TABELA KOORDYNACYJNA DOKUMENTACJI
BRANŻA ARCHITEKTONICZNA

SW 2.6**

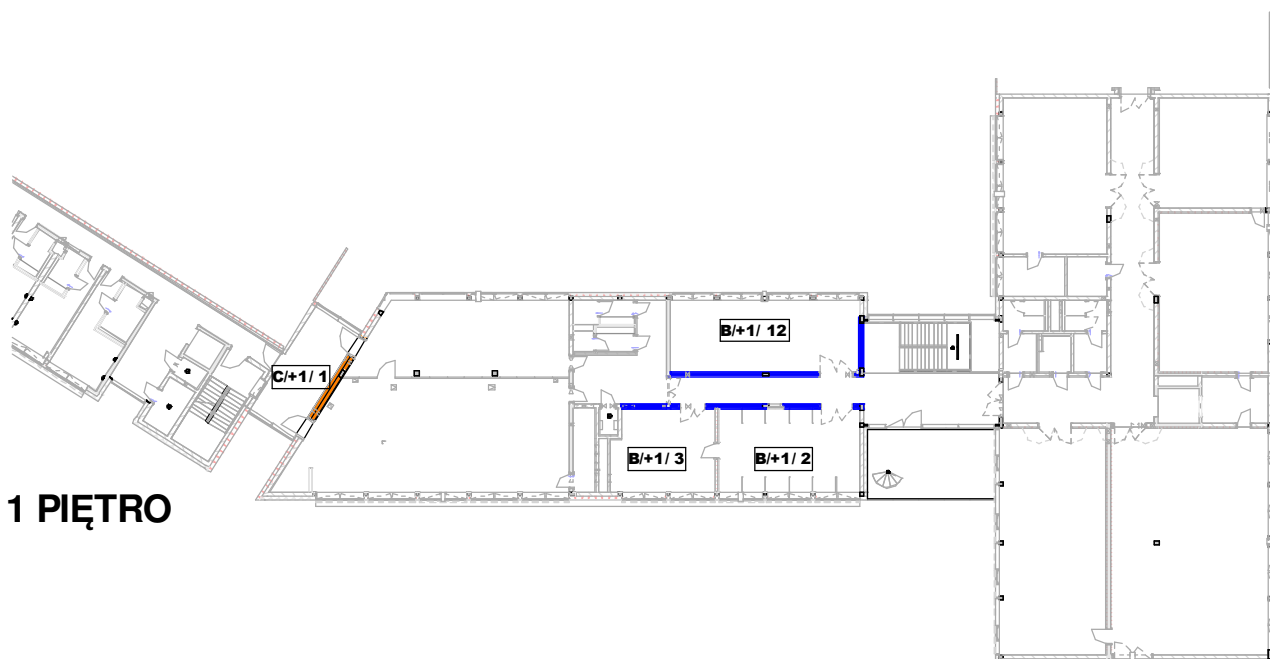
lp	Nr rysunku lub nr pomieszczenia	Zapis w projekcie	Doprecyzowanie zapisu
1	rys. A-00.1	W przegrodzie SW2.6 nie doprecyzowano rodzaju izolacji akustycznej	Należy zastosować izolację akustyczną o podwyższonej odporności mechanicznej wg. pkt 13.6.3.2 „Ścienne okładziny akustyczne o podwyższonej odporności mechanicznej” Opisu Technicznego”
2	rys. A-00.1 rys. A-103 rys. A-104	Na rysunkach nie wskazano lokalizacji ścian z wykończeniem z paneli akustycznych wg punktu 13.6.4.2 „Ścienne okładziny akustyczne o standardowej odporności mechanicznej” Opisu Technicznego	Lokalizacja i uwarstwienie na załączniku nr 1 do tabeli koordynacji
3	rys. A-00.1 rys. A-103 rys. A-104	Na rysunkach nie wskazano lokalizacji ścian SW 3.7	Lokalizacja i uwarstwienie na załączniku do tabeli koordynacji „Uzupełnienie typów przegród pionowych”
4	rys. A-00.2	W przegrodach P-1, P-3, Ps-1, Ps-4, St-1.1 nie uwzględniono opisanego w Opisie Technicznym zbrojenia wylewki	Należy wykonać wylewkę zbrojoną. Szczegóły zbrojenia w opisie technicznym branży architektonicznej
